安全召回通知

圖1. 快拆杆存在潛在性的機會，會碰觸到碟盤

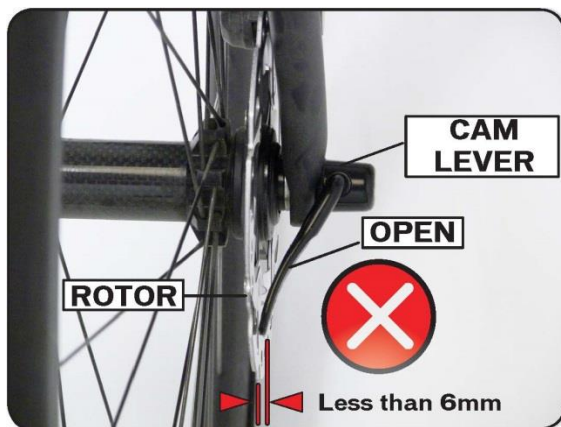
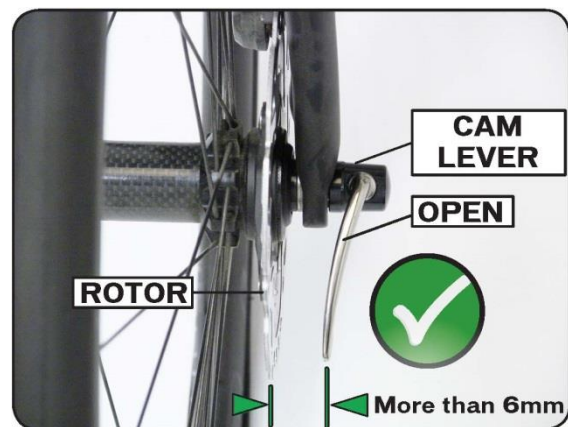
有些在市场販售的GT自行車，裝配著碟煞且使用快拆系統，在不當的使用下，如：快拆杆沒鎖緊，撥杆裝於左側(跟碟盤同一邊)，在騎乘過程中快拆杆會鬆開，甚至會卡進碟盤內。如圖1所示，配備著前輪快拆的自行車，快拆在完全打開時，有潛在性的機會可以碰觸到碟盤，如圖2所示，在快拆杆完全打開時，沒有任何潛在機會可以碰觸到碟盤。當您的自行車前輪快拆杆如圖1一樣，將快拆杆裝在左邊，完全打開時會碰觸到碟盤，如果存在此現象，前輪可能會脫落或快拆杆插入碟盤內，造成車子突然停止，騎乘者會失去對車子的控制，出現發生事故的風險。

受影響的車種：任何 GT 自行車裝配著碟煞和快拆系統，當快拆杆安裝在左側且完全打開它時，能碰觸到碟盤的自行車皆在此次安全召回內。若快拆杆完全打開後和碟盤間至少有 6 毫米以上的距離約鉛筆的寬度，是不在影響的車種里。以下網站是說明如何檢測車子是否在召回的狀況，請點擊

關於安全召回的車子，GT 對於消費者會採取怎樣的措施：如果您的自行車是在召回範圍，GT 會提供免費的快拆給當地經銷商，會免收取任何費用幫你更換車上的快拆，請連系當地的 GT 經銷商
